Nasz znak: EP/220/48/2019/1

WYJAŚNIENIE TREŚCI SPECYFIKACJI ISTOTNYCH WARUNKÓW ZAMÓWIENIA

dotyczy: przetargu nieograniczonego znak: EP/220/48/2019 pn. *Dostawa jednorazowego sprzętu do koronarografii, PTCA dla SPWSZ w Szczecinie*

Rys. 1

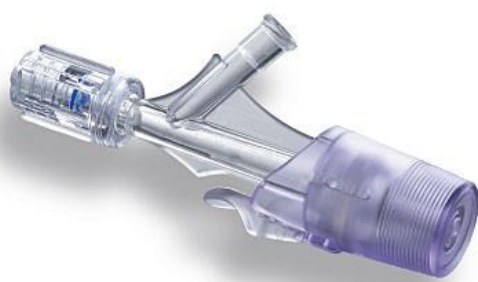
Proszę o doprecyzowanie czy Zamawiający wymaga samego Y-konektora typu „klik” z trzema ustawieniami zastawki: zamknięta, częściowo otwarta, otwarta (wg. rys. nr 1), czy zestawu do PTCA składający się z: Y-konektora typu „klik” igły tępej (do przeprowadzenia przewodnika przez Y-konektor) i torquera (wg. rys. nr 2)?

ODPOWIEDŹ: Zamawiający w zakresie pytania dotyczącego:

- 1) Łącznika typu Y- konektor (rys. 1): wymaga sprzętu opisanego w Załączniku nr 1 *Opis przedmiotu zamówienia* i nr 1A do SIWZ *Wymagane parametry/ warunki techniczne sprzętu dla zadania nr 13;***

2) Zestawy do PTCA (rys. 2) dopuszczają zaoferowanie opisanego zestawu, ale nie wymagają

Rys. 3

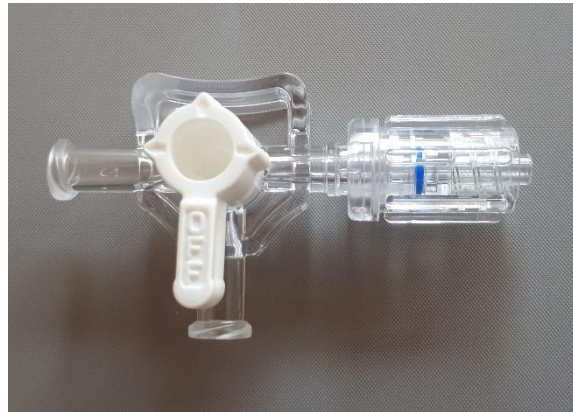
Uprzejmie prosimy Zamawiającego o dopuszczenie kranika jednodrożnego typu "switch-off" (wg. rys. nr 3), oraz kranika trójdrożnego (wg. rys. nr 4). Oba kraniki wytrzymują ciśnienie do 1200 PSI.

ODPOWIEDŹ: Tak, Zamawiający dopuszcza.
